Product Change Notice (PCN)

件名: RL78/G13、RL78/G14 LQFP44pin パッケージ製品の組立/選別拠点追加のご案内

発行日: 9/13/2024

対象 PKG : 10mm×10mm 0.8mm pitch 44pin LQFP

パッケージ外形図 (Greatek)

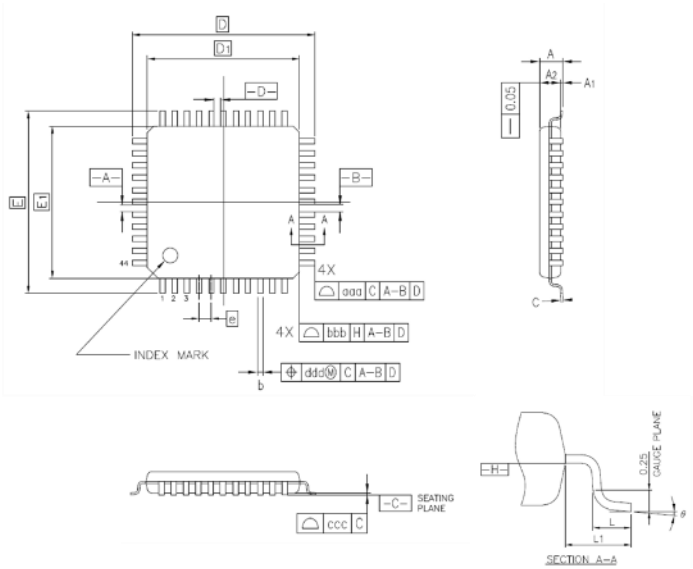
3) パッケージ外形

追加パッケージでのフットプリントの変更はございません。
